**Avis sur un projet d'installation d'une centrale  
photovoltaïque au sol à Brechainville (88)  
porté par la société CPV SUN 40**

n°MRAe 2024APGE6

Nom du pétitionnaire	CPV SUN 40
Commune	Brechainville
Département	Vosges (88)
Objet de la demande	Demande de permis de construire une centrale photovoltaïque au sol.
Date de saisine de l'Autorité environnementale :	06/12/24

**Figure 2: La partie ouest de la ZIP est une butte d'arbustes, la partie est est occupée par un champ de pois**

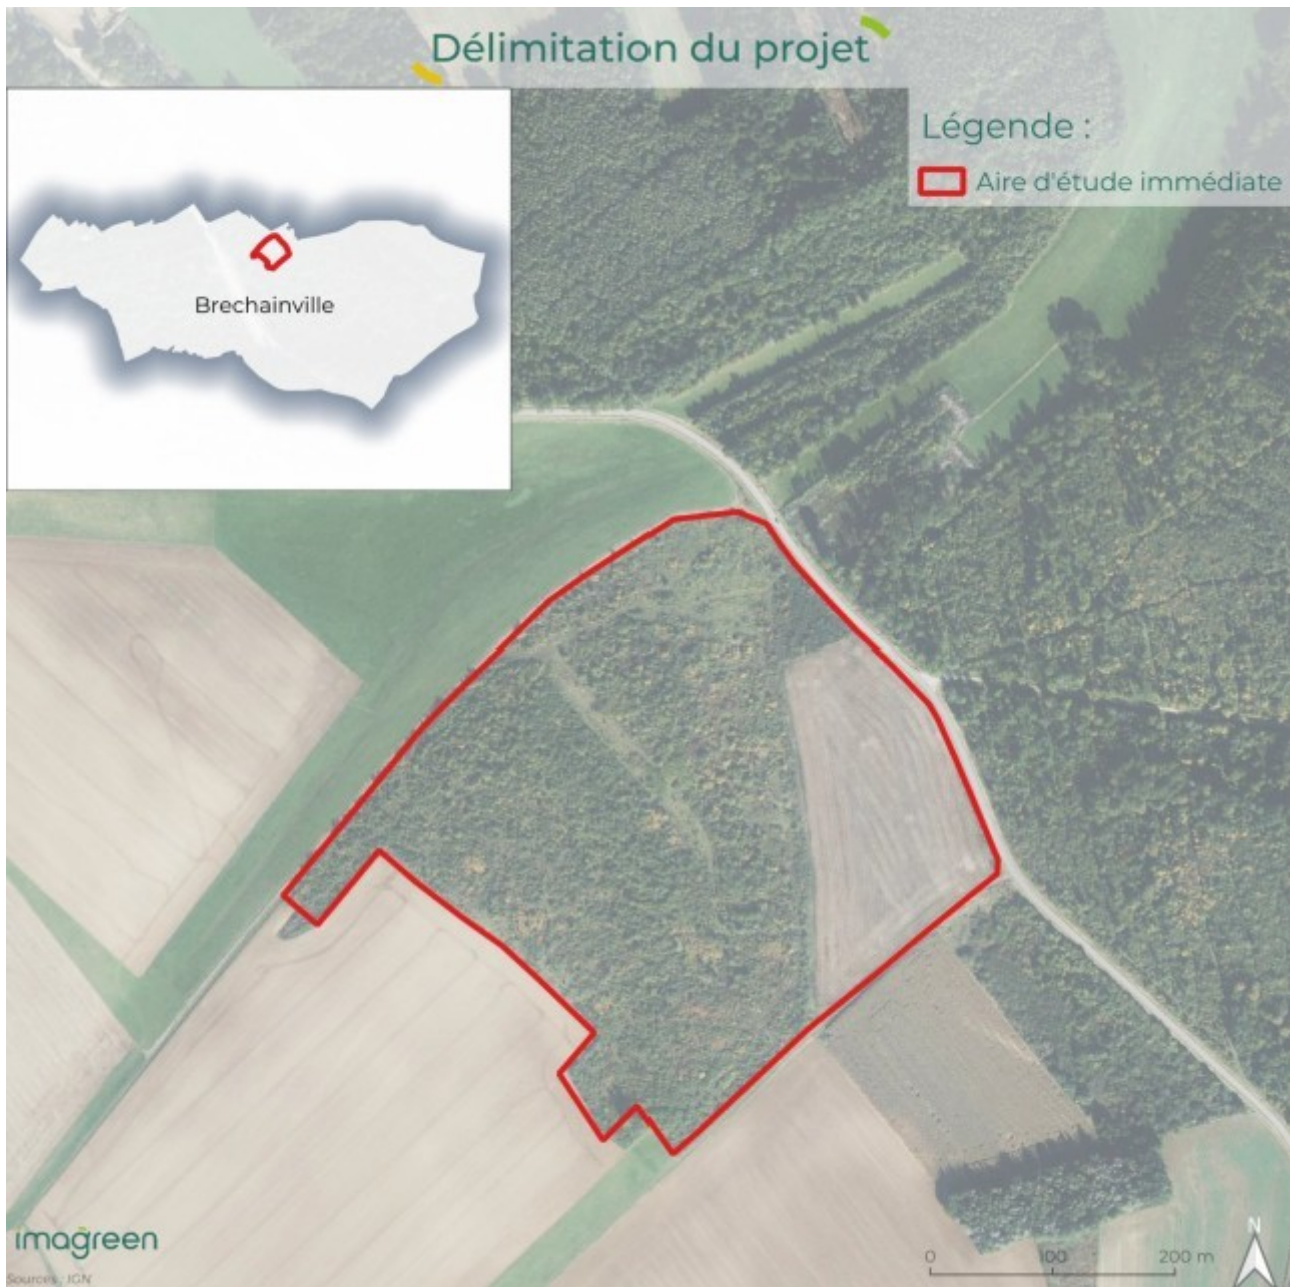
Compte tenu de son usage ancien de carrière, l'Ae s'est interrogée sur le statut actuel du site et sur sa situation administrative que le dossier ne précise pas. Il s'agit notamment de savoir si ce site constituait une installation classée pour la protection de l'environnement (ICPE) dûment clôturée avec procès verbal de récolement et constitution ou non d'obligations pour le propriétaire des terrains et/ou de servitudes en fin d'exploitation.

**Aussi l'Ae recommande au pétitionnaire de :**

- **préciser la situation administrative du site ;**
- **préciser les responsabilités respectives du ou des propriétaires du terrain et du pétitionnaire en matière de gestion, de surveillance et d'entretien du site, et lors du démantèlement des centrales en vue de sa remise en état.**

Figure 3: Plan de masse du projet.

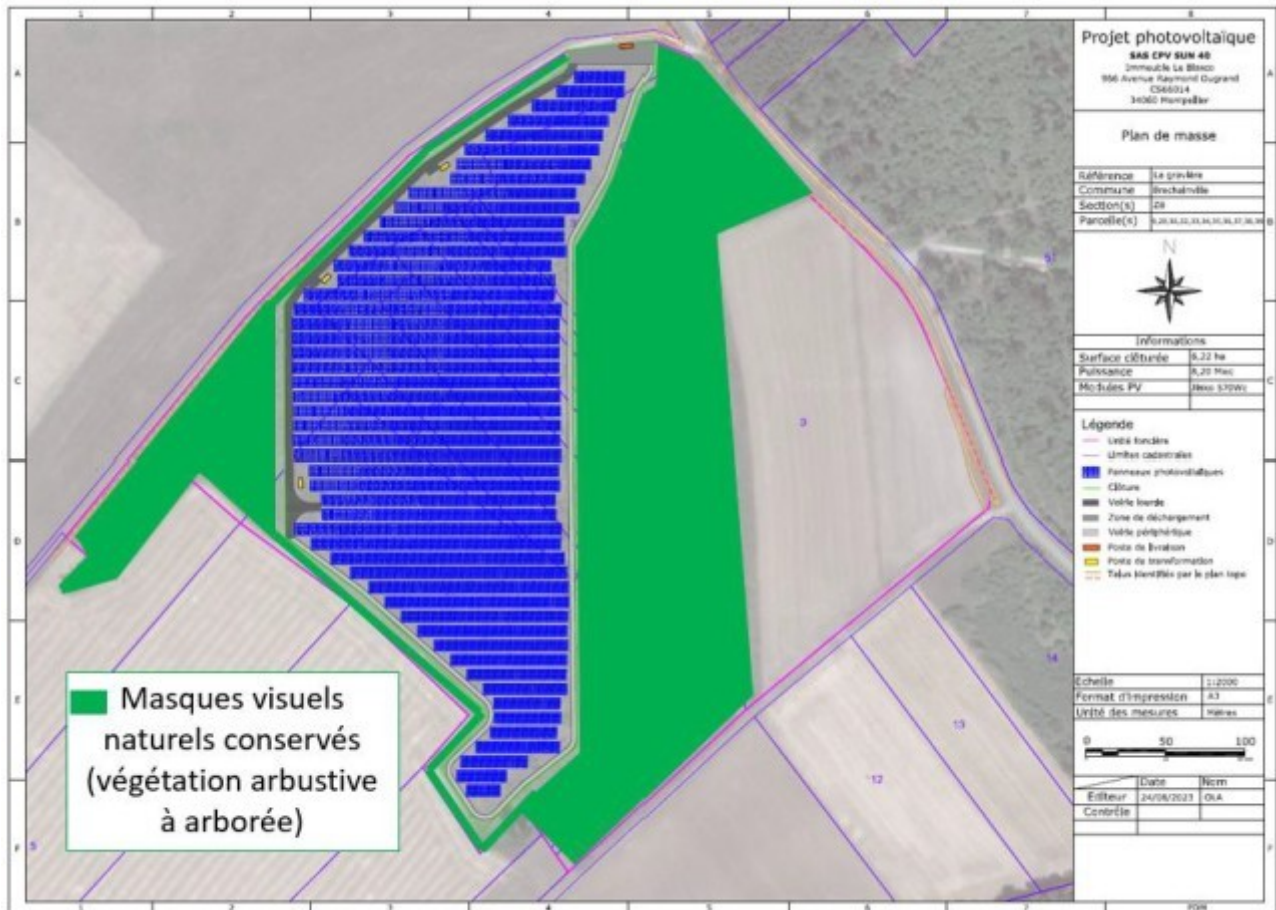
Selon le dossier, l'opération de construction de la centrale nécessite de défricher un boisement d'une surface de 6,2 ha. La zone défrichée correspond à la zone occupée par les panneaux photovoltaïques (voir le plan de masse du projet).

**C'est pourquoi, l'Ae recommande de conserver les boisements existants sur le site et donc de trouver un autre site moins sensible au plan environnemental pour réaliser le projet, afin de préserver leur fonction de puits de carbone, bénéfique à la lutte contre le réchauffement climatique et leurs autres fonctions environnementales (biodiversité, régénération des sols et filtration des eaux de pluie) et, dans le cas contraire, de prévoir des mesures de compensation a minima écologiquement équivalentes à la qualité du boisement détruit, avec une démonstration de cette équivalence et la mise en place d'un suivi écologique par un professionnel agréé sur toute la durée d'exploitation de la centrale.**
